**CCR-VIA -- COMITATO DI COORDINAMENTO REGIONALE PER LA
VALUTAZIONE D'IMPATTO AMBIENTALE**

Giudizio n° 4140 Del 01/02/2024

Oggetto: Progetto di variante dell'Attività Estrattiva in una Cava di Inerti in Campli (TE)
- Loc. Battaglia

Tipo procedimento: Verifica di assoggettabilità a VIA ai sensi dell'art. 19 del D.Lgs. 152/06 e ss.mm.ii.

SEZIONI - FASE DI ESCAVAZIONE

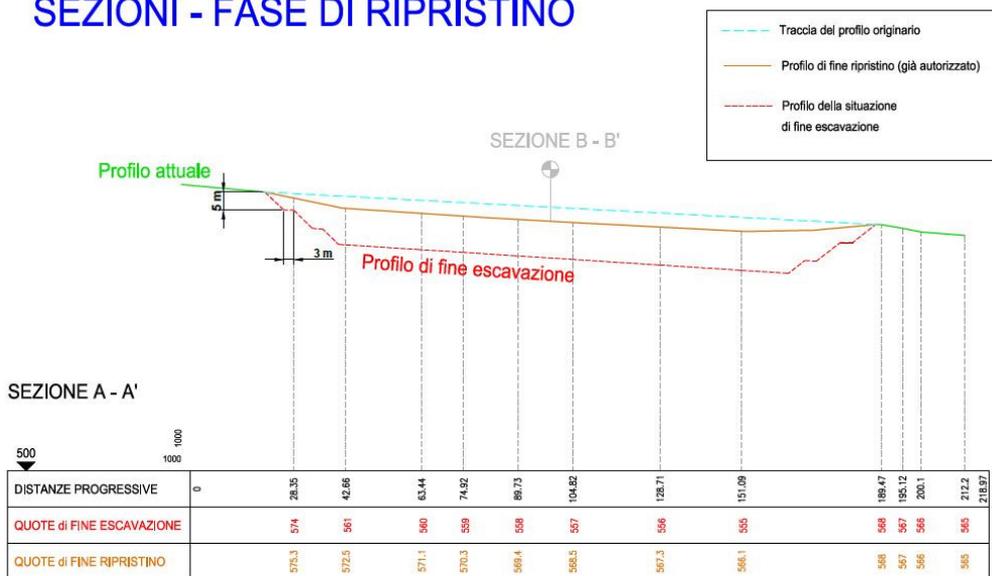
Rilevate alcune discrasie nelle informazioni sulle quote di fondo scavo e di ripristino derivanti dal confronto con il progetto escluso dalla procedura con giudizio n. 3365 del 05/03/2021 e l'attuale variante;

1. *Realizzare nuovi piezometri seguendo le indicazioni ISPRA e le norme AGI, indicando le quote relative e assolute del piano campagna e della falda, al fine di verificare il franco di 2 metri della falda dal nuovo piano di fondo cava;*
2. *Rendere univoche le informazioni sulle quote di fondo scavo e di ripristino ambientale alla luce dell'attuale variante;*
3. *Chiarire se i limi di lavaggio previsti per gli interventi di ripristino provengono dalla lavorazione di inerti estratti dalla cava stessa.*

In merito a quanto richiesto dal CCRVIA con Giudizio 4072/2023 al punto 2) Rendere univoche le informazioni sulle quote di fondo scavo e di ripristino ambientale alla luce dell'attuale variante, la Ditta ha allegato nella documentazione integrativa le sezioni A-A' e B-B' ridisegnate all'uopo, di cui si riporta il seguente stralcio.
